Anmälan till tillsynsmyndigheten om möjliga risker med viss typ av takkonstruktion

Statens haverikommission (SHK) utreder takraset på idrottshallen Tarfalahallen i Kiruna den 7 mars 2020 (O-4/20). Takraset medförde att ungefär halva hallbyggnaden kollapsade. Vid tiden för händelsen befann sig två personer i byggnaden, men ingen av dem kom till fysisk skada.

Figur 2. Takstolarnas typkonstruktion.

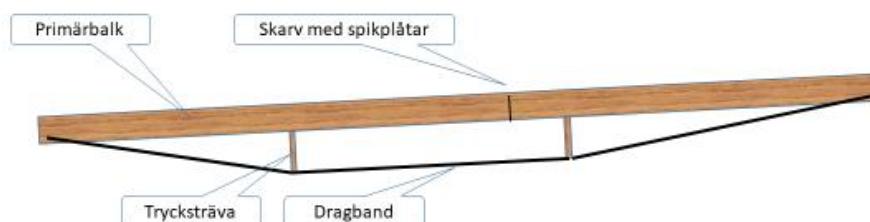
Bedömningen sammanställdes i en rapport. Av rapporten framgår att konstruktionen i sig bedömdes vara instabil, vilket främst beror på takstolarnas slankhet. Systemets utformning gör att ökade sidoförskjutningar genererar ökade sidokrafter som i sin tur ger ökade förskjutningar i konstruktionen.

Det bärande systemet är vidare enligt rapporten helt beroende av sekundära system för stagning för att bibehålla sin stabilitet. Det system för stabilisering som byggts in, dels i form av horisontella avstyvningar av trycksträvorna genom en serie limträbommar, dels genom profilerad takplåt i takstolens ovkant bedöms i detta fall inte ha varit tillräckliga.

- Takkonstruktionen är starkt beroende av sidostabilisering och känslig för geometriska avvikelser.
- Den sannolika brottmekanismen, att underkanten på primärbalken har vippat vid infästningen av trycksträvan, tyder på otillräcklig stabilisering av takkonstruktionen i kombination med snölast på taket.
- Snölasten har varit betydande men bedöms inte ha överstigit den snölast som byggnaden ska ha varit dimensionerad för med säkerhetsfaktor. I vilken omfattning snöbelastningen kan ha varit ojämn har inte kunnat bedömas.
- En modifiering av de horisontella limträbommarna har utförts efter att hallen färdigställts, vilket ytterligare kan ha påverkat stabiliteten negativt.

- Tillse att en bedömning av takkonstruktionens bärförmåga, särskilt med avseende på instabilitet, genomförs på identifierade sådana byggnader.
- Tillse att det kontrolleras att byggnadens bärande struktur är utförd i enlighet med konstruktionsritningarna.
- Tillse att möjliga brottmekanismer analyseras och att identifierade problem med instabilitet i konstruktionen åtgärdas.
- Kontrollera att fastighetsägare och byggnadsförvaltare har rutiner för snöskottning av taken på identifierade byggnader.
